Collaudo statico e tecnico-amministrativo dei lavori per la realizzazione di una R.E.M.S. presso il fabbricato denominato “Blocco 10” sito all’interno del complesso dell’ex O.P.P. di Rieti

RELAZIONE DI COLLAUDO

CERTIFICATO DI COLLAUDO

PROCESSO VERBALE DI VISITA IN CORSO D’OPERA N° 1

Foto 12 – Plafoniere scala oggetto di prescrizione

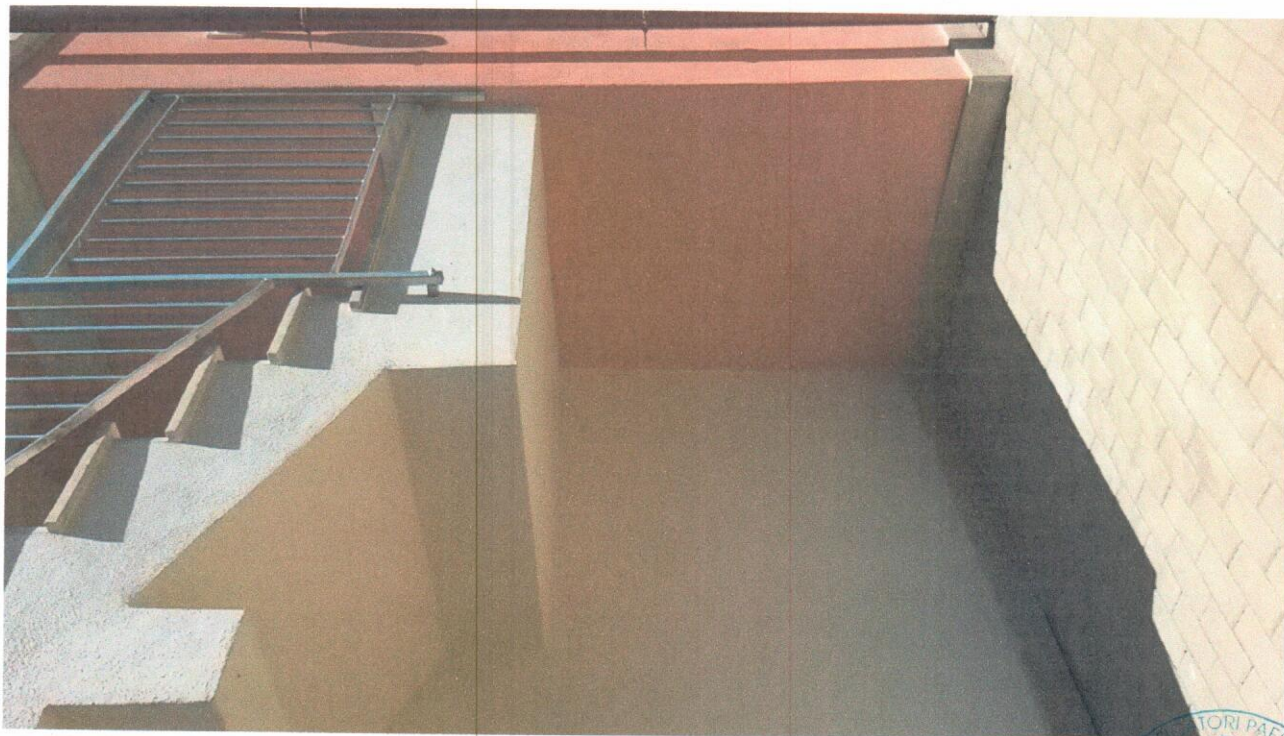
Foto 13 – Lamiera da proteggere in testa
